Stenkrossanläggning Gungviken

Kommentarer angående bullerutredningen rapport 10-18210
Rapport A

Uppdragsgivare: Saltsjö-Duvnäs Fastighetsägareförening
Rapportnummer: 24051-1-2
Antal sidor: 9
Rapportdatum: 2024-06-25

Figur 2 Karta från utredningen. Hus som inte uppfyller krav är markerade med röda ringar.

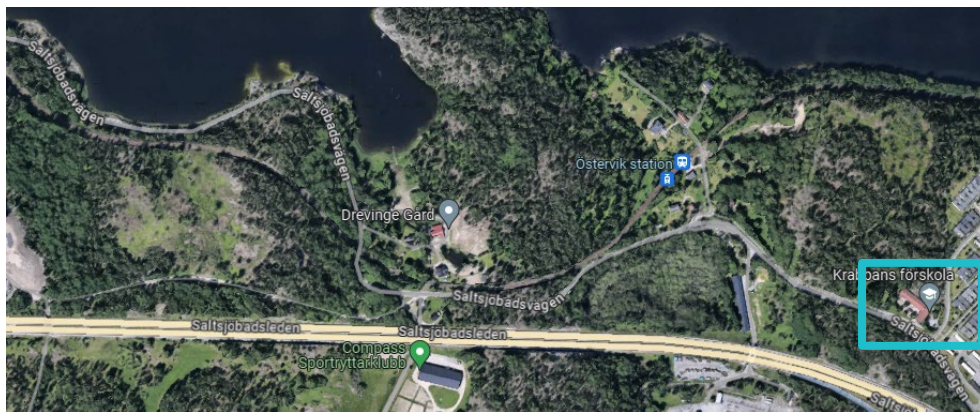
Ljudnivåerna från stenkrossensanläggningen ska därför utvärderas mot det skärpta kravet vilket inte har gjorts i utredningen. Riktvärdena bör därför vara 45 dBA ekvivalent ljudnivå dagtid mellan kl.06-18, 40 dBA ekvivalent ljudnivå kvällstid kl. 18-22 samt lördag, söndag och helgdag mellan kl. 06-18 och 35 dBA nattetid mellan kl 22-06. Detta leder till att fem av de utredda husen i utredningen överskrider riktvärden för buller från industriverksamhet. Enligt de beräknade ljudnivåerna från utredningen är det hus C, E, R, S och V som inte uppfyller det skärpta kravet. Hus E är förskolan Krabban.

Det finns två skolverksamheter i området. Förskolan Krabban är lokaliserad ca 1 km från den planerade stenkrossanläggningen, se Figur 2. I utredningen redovisas inte några ljudnivåer för förskolegården utan endast nivåer vid fasad. Ljudnivåerna på skolgården behöver utredas för att säkerställa att Naturvårdsverkets riktvärden för industri- och annat verksamhetsbuller uppfylls.
